## 火山影響等発生時における炉心冷却のための手順等について

## 2. 層厚見直しにより変更となる手順

大飯発電所 火山影響等発生時における手順の比較

図1 火山影響等発生時における炉心冷却のための手順フロー

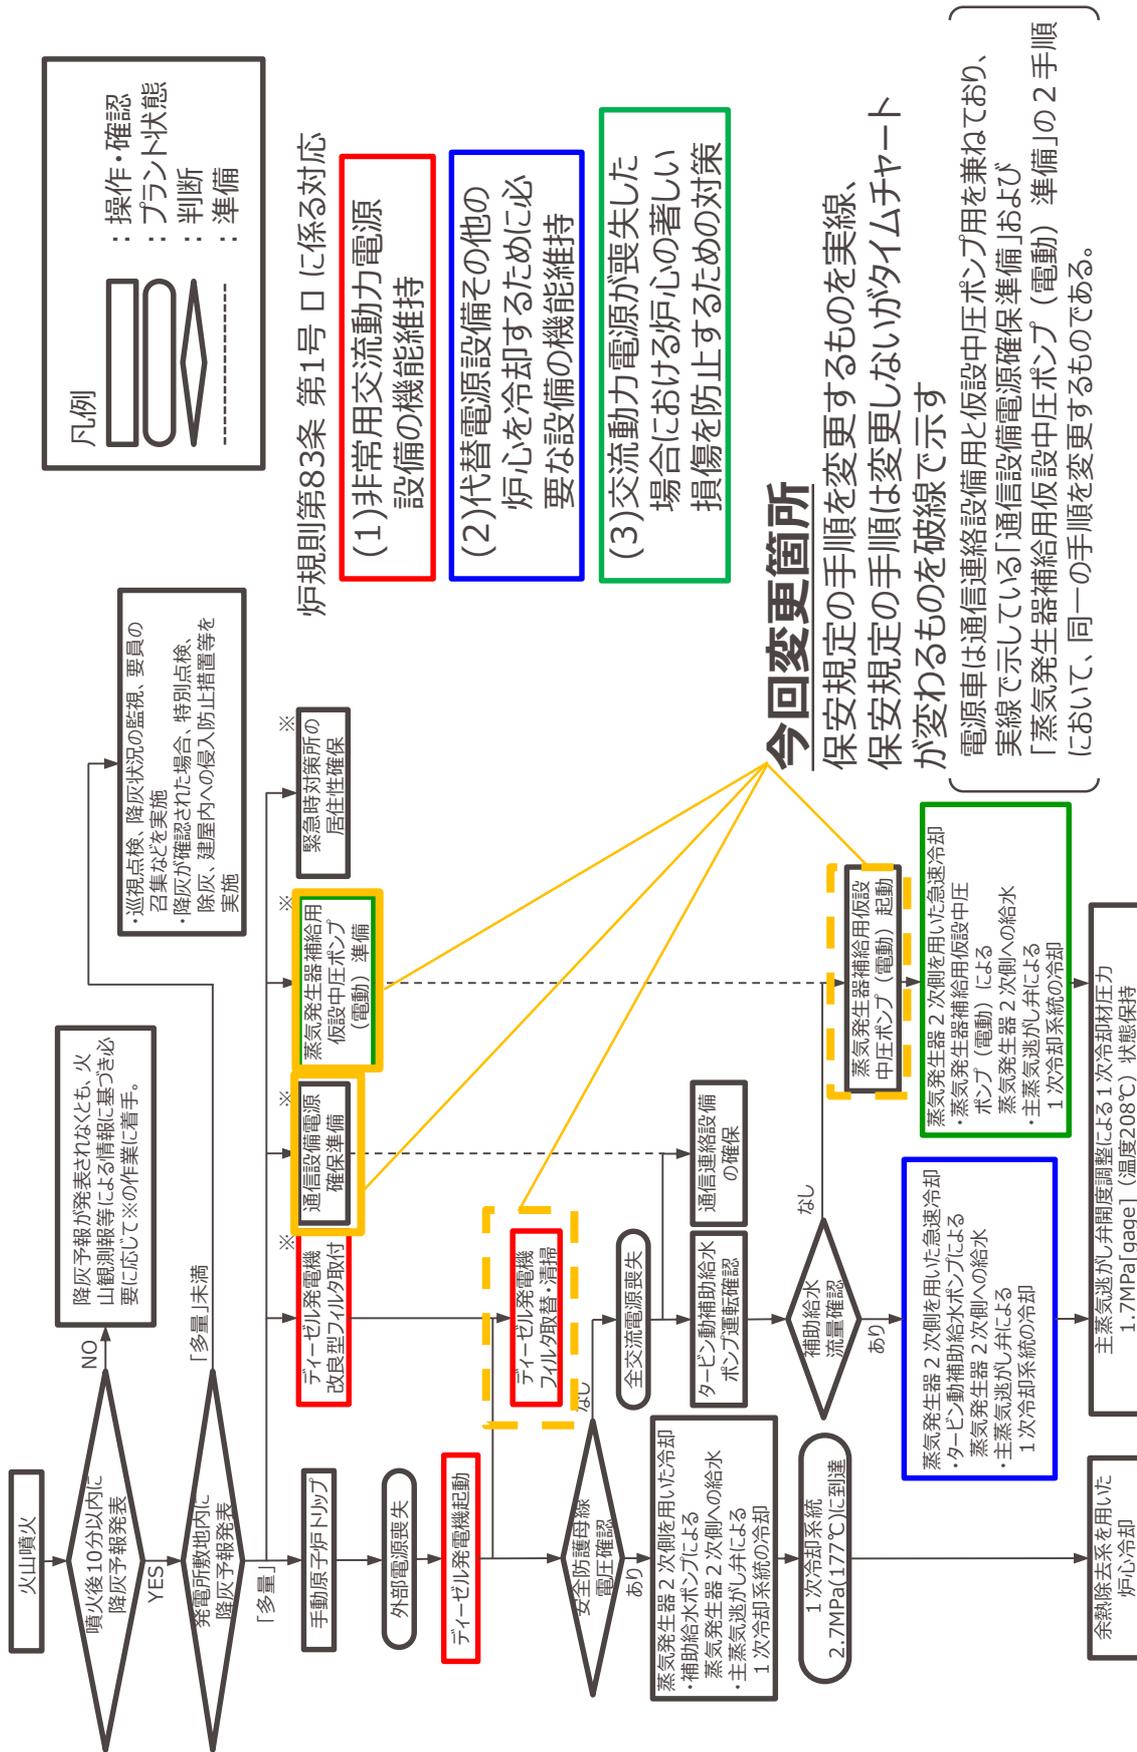
火山影響等発生時における炉心冷却のための手順の全体像を図1に示す。また、火山影響等発生時における炉心冷却のための手順等において、層厚見直しにより変更となる手順を図1の黄色点線で示す。層厚見直しにより「蒸気発生器補給用仮設中圧ポンプ(電動)準備」、「通信連絡設備の確保」が(保安規定 添付2に記載している手順・作業)が変更となり、「ディーゼル発電機フィルタ取替・清掃」「蒸気発生器補給用仮設中圧ポンプ(電動)起動」は保安規定の手順の変更はないが、手順に関するタイムチャートが変更となる。

表 1 ディーゼル発電機改良型フィルタの取替・清掃におけるタイムチャート

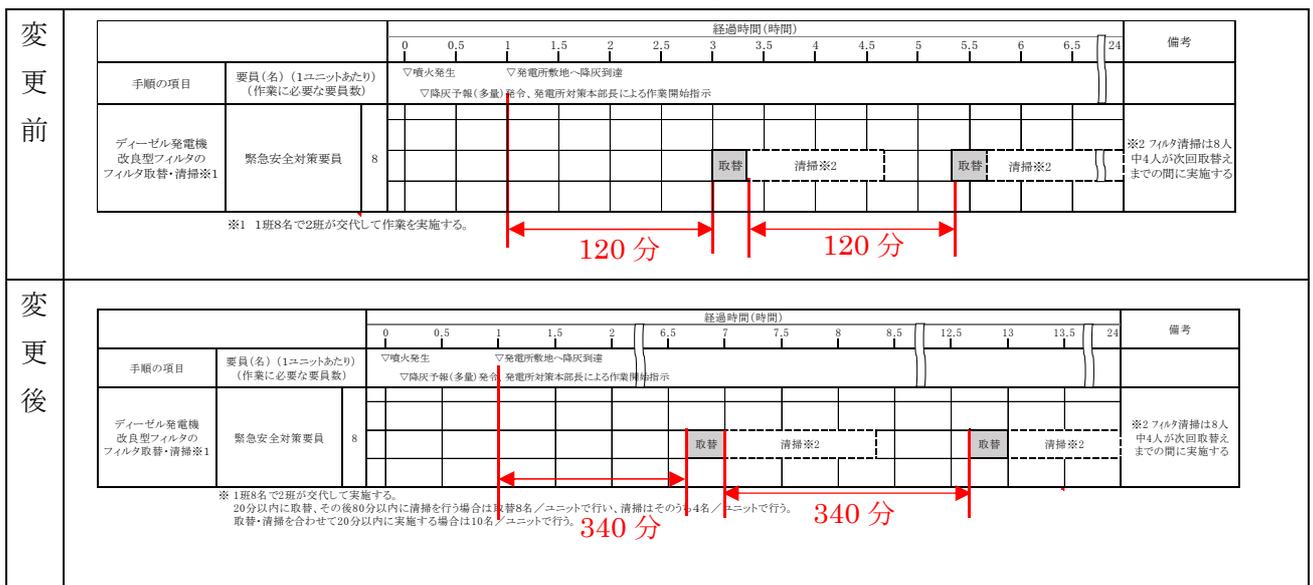
「3. 気中降下火砕物濃度の変更に伴い評価対象となる運用の評価」ではフィルタ取替の着手時間を変更しており、変更前が 120 分だったが、変更後は 340 分でフィルタ取替を着手することとなっている。

噴火発生からのタイムチャートの前後表を以下に示す。フィルタ取替の着手時間の変更に伴い、1 回目のフィルタ取替に着手する時間は、変更前が噴火発生後から 3 時間(噴火発生から 60 分後に降灰が到達+フィルタ取替の着手時間 120 分=180 分)としていたが、変更後は噴火発生後から 6 時間 40 分後(噴火発生から 60 分後に降灰が到達+フィルタ取替の着手時間 340 分=400 分)となっている。また、フィルタ取替の間隔についても、変更前が 120 分間隔だったが、変更後は 340 分間隔となっている。

表1 火山噴火以降の事象進展と対応手順

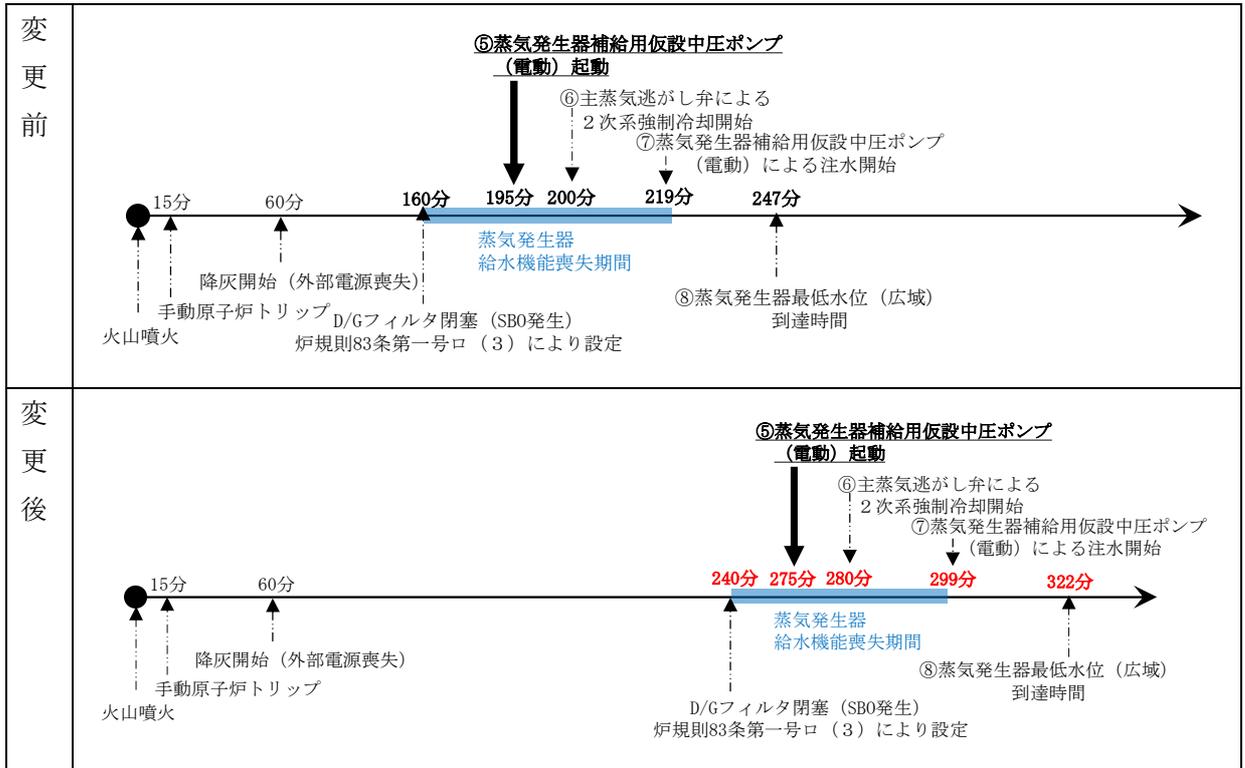
火山影響発生時における対応手順が解析条件に影響する部分は「2次系強制冷却開始(主蒸気逃がし弁開)」であり、仮設中圧ポンプによる蒸気発生器への注水準備の完了時間が設定条件となっている。この準備完了時間は、変更前が195分(原子炉トリップから180分)、変更後が275分(原子炉トリップから260分)となっている。

主な変更点として、火山灰の噴出規模の見直しに伴いディーゼル発電機改良型フィルタの基準捕集容量到達までの時間変更により、フィルタの閉塞(全交流電源喪失)発生時間が160分から240分に変更となっている。「3. 気中降下火砕物濃度の変更に伴い評価対象となる運用の評価(1)g.」を参照

図 1 火山影響発生時に使用する設備の設置場所変更の概要  
 (①は電源車、②は軽油ドラム缶（燃料運搬車）を示す)

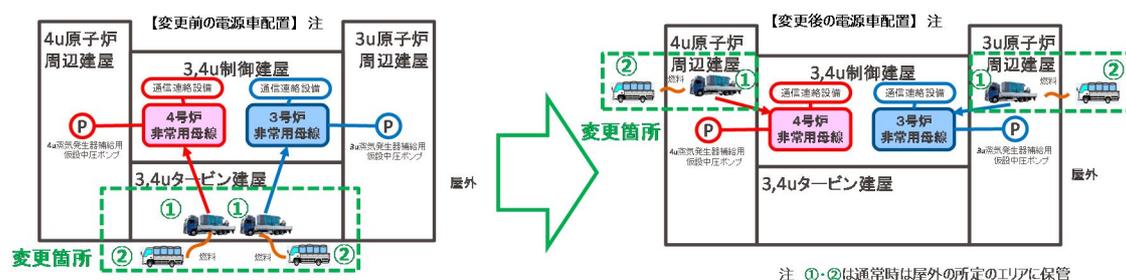
既認可保安規定の炉規則第 8 3 条に対する対策として、対応時の設置位置をタービン建屋に定めている設備があるが、火山灰降灰層厚増加を考慮して、より頑強な建屋である原子炉周辺建屋に設置場所を変更する対応をとっている。

設置位置をタービン建屋に定めている設備は以下のとおりであり、これらの設備は対応時の設置位置を原子炉周辺建屋に変更する。

図2 電源車移動に係る具体的な変更点（1／2）

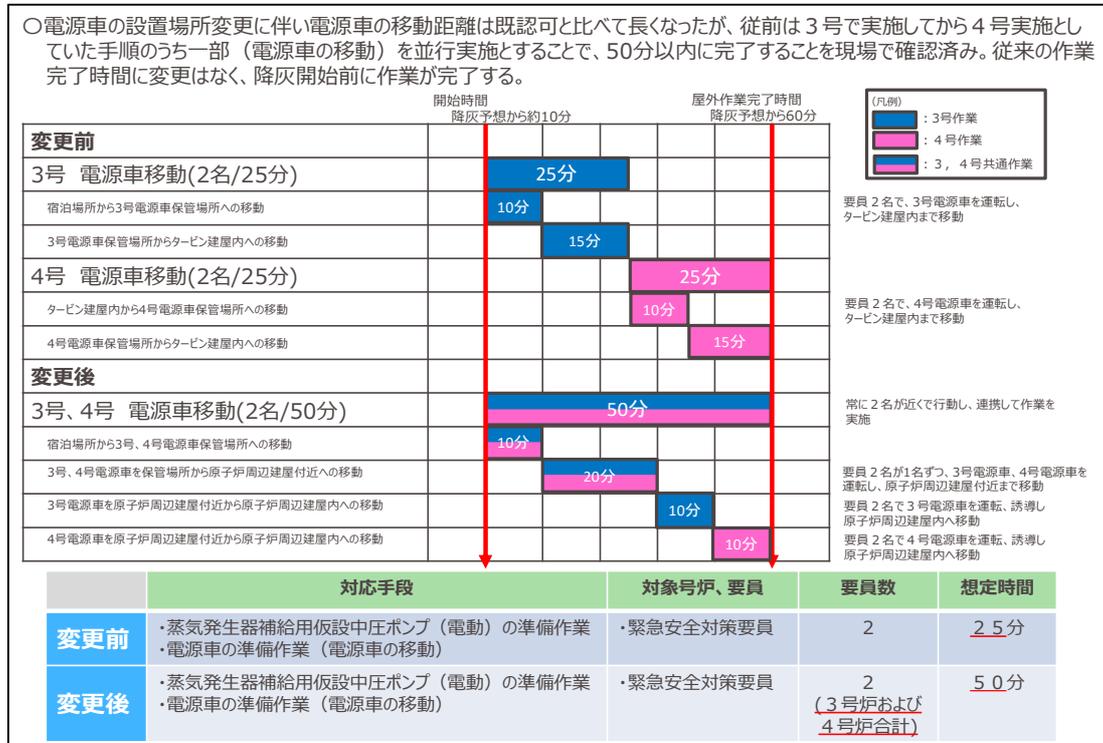
- 電源車の設置場所変更に伴い電源車の移動距離は既認可と比べて長くなったが、従前は3号で実施してから4号実施としていた手順のうち一部（電源車の移動）を並行実施とすることで、50分以内に完了することを現場で確認済み。従来の作業完了時間に変更はなく、降灰開始前に作業が完了する。

図4 可搬式ファン及び仮設ダクト等の設置に係る具体的な変更点

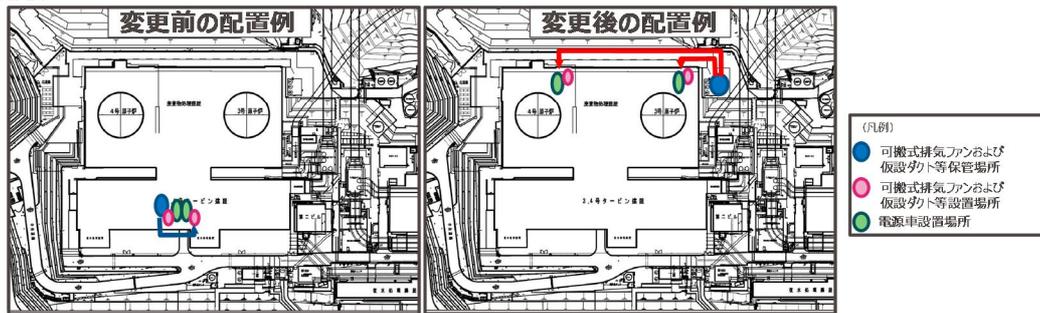
- 電源車の設置場所変更に伴い、従来タービン建屋（屋内）に保管していた可搬式排気ファン、仮設ダクト等の保管場所を原子炉周辺建屋近傍（屋外）へ変更した。（原子炉周辺建屋内に適した保管場所がないため）
- これにより可搬式排気ファン、仮設ダクト等を屋外から屋内へ運搬する手順が追加となったが、降灰開始までに対応できることを現場で確認済み。
- また、屋内作業の想定時間が20分増加するが、炉心冷却が可能な蒸気発生器の水位を維持できる時間内に作業を完了できる。

**変更前** 可搬式排気ファンおよび仮設ダクト等設置作業は、1箇所あたり上表とは別に緊急安全対策要員4名が60分以内で実施する。

**変更後** 可搬式排気ファンおよび仮設ダクト等設置作業は、1箇所あたり上表とは別に緊急安全対策要員3名が130分以内で実施する。

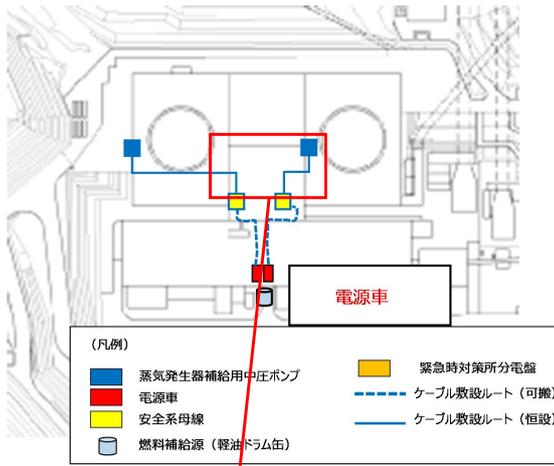
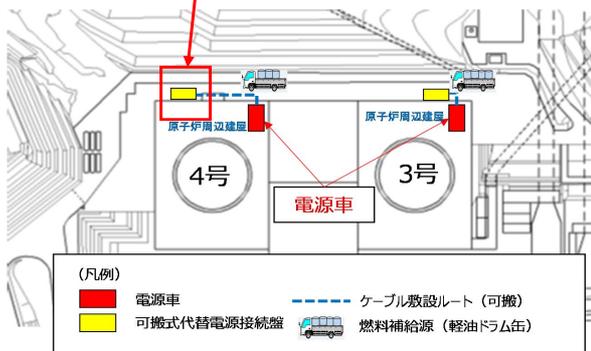
・炉規則第83条第一号ロ(3)の要求である「(2)に掲げるもののほか、火山影響等発生時に交流動力電源が喪失した場合における炉心の著しい損傷を防止するための対策に関すること。」に対する対策のうち、「電源車による給電準備」手順において、上流文書にて火山灰が影響を与える評価対象施設として評価し、火山灰降灰層厚増加を考慮し、より頑強な建屋である原子炉周辺建屋に電源車の配置場所を変更する。

大飯発電所 火山影響等発生時における配置図、タイムチャートの比較  
(軽油ドラム缶配置場所の変更)

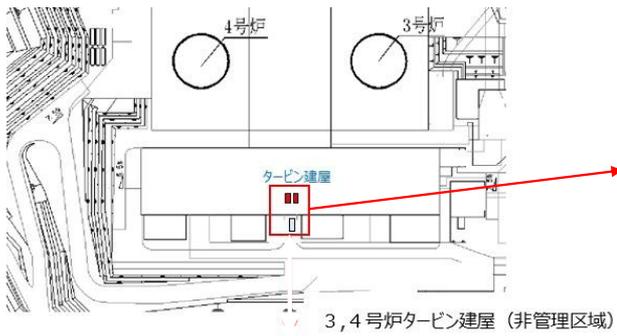
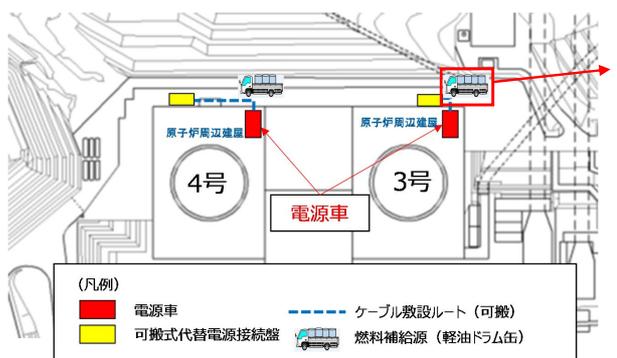
<p>変更前</p>	 <p style="text-align: center;">3号炉及び4号炉 タービン建屋</p>
<p>変更後</p>	 <p style="text-align: center;">原子炉周辺建屋 (3号炉の例)</p>
<p>理由</p>	<p>・炉規則第83条第一号ロ(3)の要求である「(2)に掲げるもののほか、火山影響等発生時に交流動力電源が喪失した場合における炉心の著しい損傷を防止するための対策に関すること。」に対する対策のうち、「軽油ドラム缶の建屋近傍への移動」手順において、上流文書にて火山灰が影響を与える評価対象施設として評価し、火山灰降灰層厚増加を考慮し、より頑強な建屋である原子炉周辺建屋に電源車の配置場所を変更することに伴い、軽油ドラム缶の配置場所を原子炉周辺建屋近傍に変更する。</p>

図-1 Taniguchi (1994)※における礫混入火山灰泥流の濃度とせん断抵抗の関係  
 ※谷口 義信 (1994) : 桜島火山灰泥流のレオロジー特性、新砂防、Vol. 47(195)、P28-P35

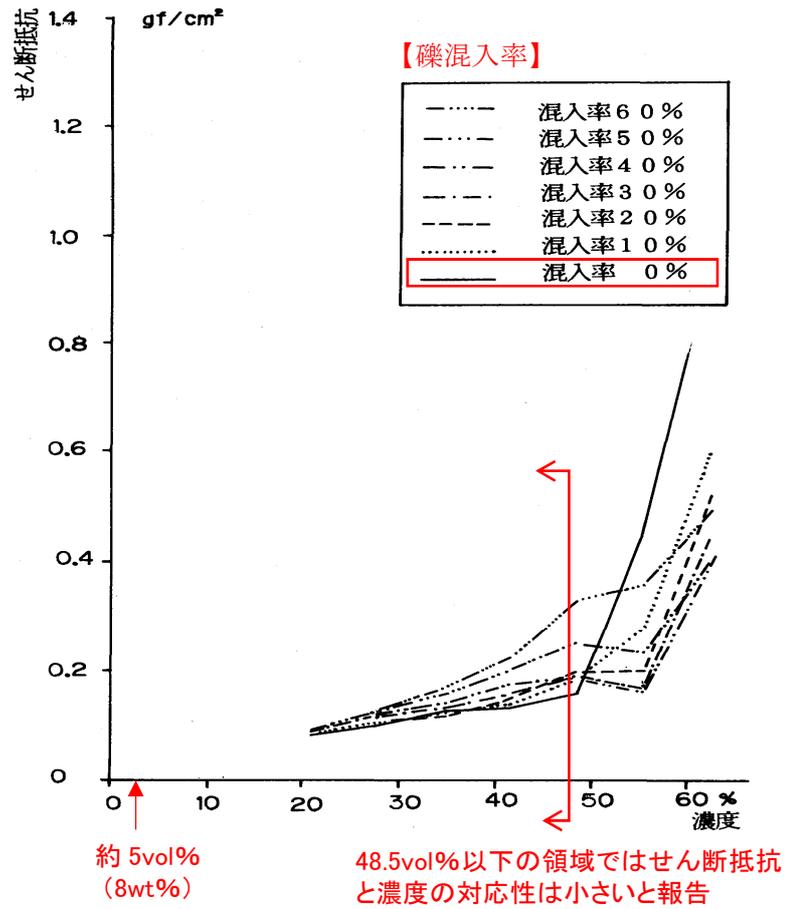
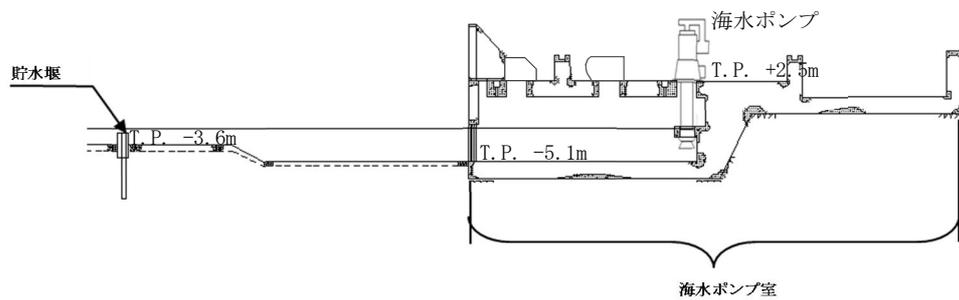
- ・降下火砕物は、粒径分布に関わらず、海水との密度差により海水面に浮くか又は短時間で海底に沈むため、海水中の降下火砕物濃度が極めて高くなることは考えにくい。
- ・海水中の降下火砕物の性質（沈むものの割合、沈降速度等）は粒径により変化するものと考えられるが、想定する層厚「25cm」に対して海水ポンプ室底面は十分な深さ（5.1m）があり、仮に降下火砕物が海水中に均一に分散したとしても、濃度は8wt%程度である。（表－1参照）
- ・層厚増加に伴い濃度が4wt%程度から8wt%程度に増加するが、図－1で示す火山灰の容積濃度とせん断抵抗の関係図では、火山灰濃度が8wt%程度の領域で、せん断応力の著しい増加はないことから、火山灰層厚の増加に伴う海水の著しい粘性増加は起こらない。したがって、火山灰層厚の増加が海水ポンプの運転に影響を及ぼすことはない。
- ・海水ポンプ室へ入る降下火砕物は、海水ポンプ室内へ直接降るものと海水ポンプ室外の海面へ降った降下火砕物が海水とともに取水口から海水ポンプ室へ流入するものが想定されるが、海水ポンプ室の形状および貯水堰により、海水ポンプ室外の海面へ降った降下火砕物が海水ポンプ室内へ多量流入する可能性は低い。（海水ポンプ室の形状を図－2に示す。）
- ・海水ポンプ吸い込み口は海水ポンプ室底面より1m以上高いレベルにある。したがって、降下火砕物が海水ポンプ室底面に堆積しても海水ポンプの取水に影響を及ぼすことはない。
